3. 観測記録による地下構造評価

第594回審査会合(H30.6.29)のコメントNo.S3-7を受けて追加した検討項目
(コメントNo.S3-8, S3-9を受けて追加した検討項目は、3.2.1項, 3.2.2項に追記)

第594回審査会合(H30.6.29)のコメントNo.S3-9を受けて追加した検討

領域ごとの平均応答スペクトル比及び標準偏差※

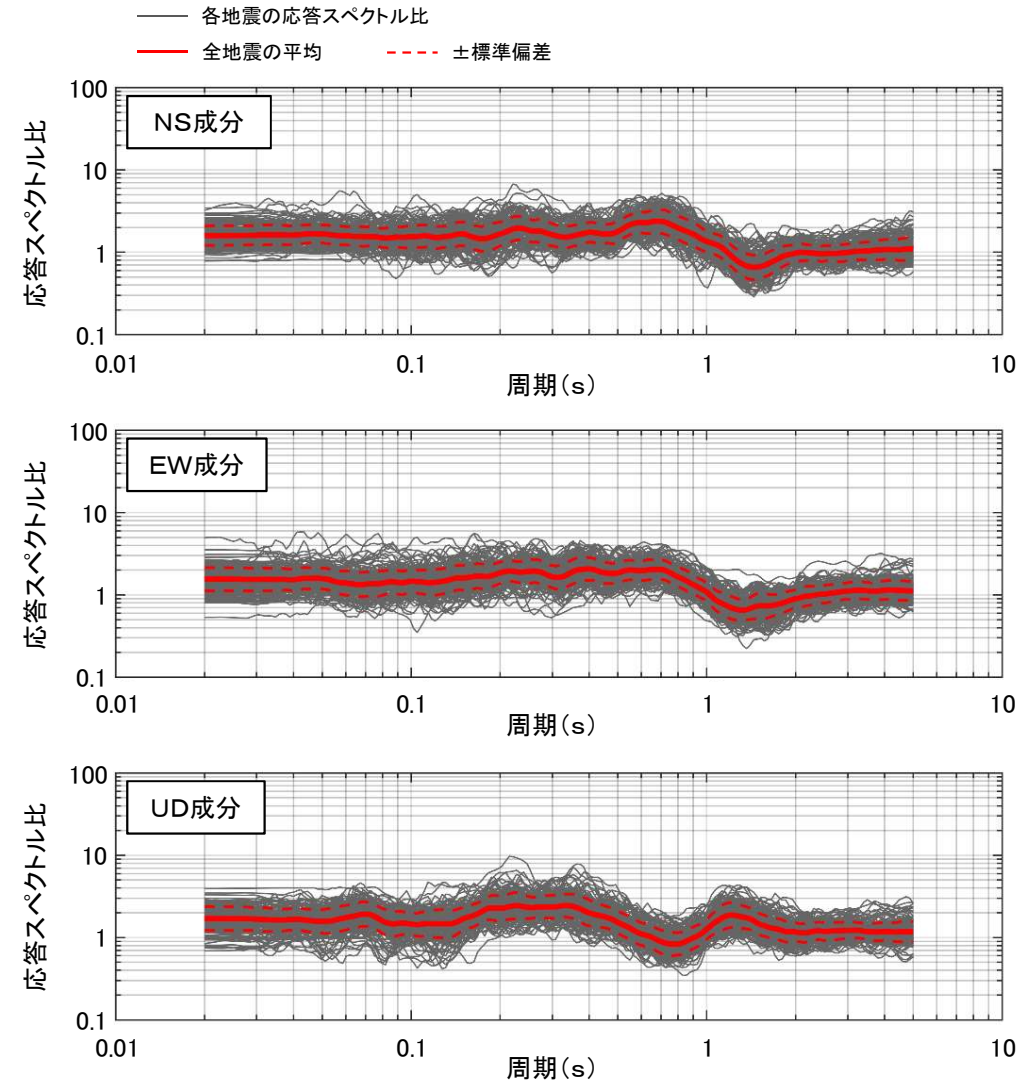
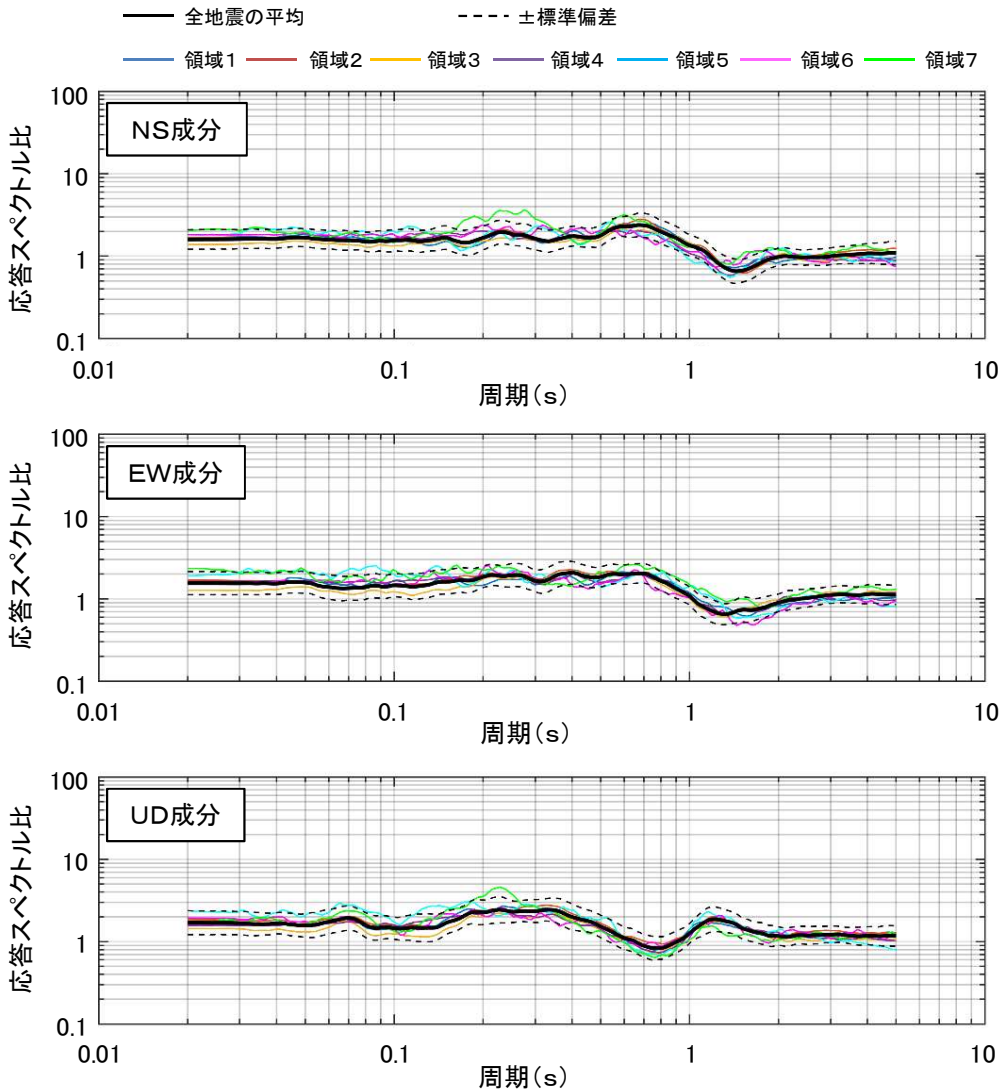
コメントNo.S3-7

- 敷地内の鉛直アレイ地震観測地点とKiK-net大間観測点との観測記録の応答スペクトル比について、平均応答スペクトル比の傾向は到来方向によらず同様であり、ばらつきは小さい。
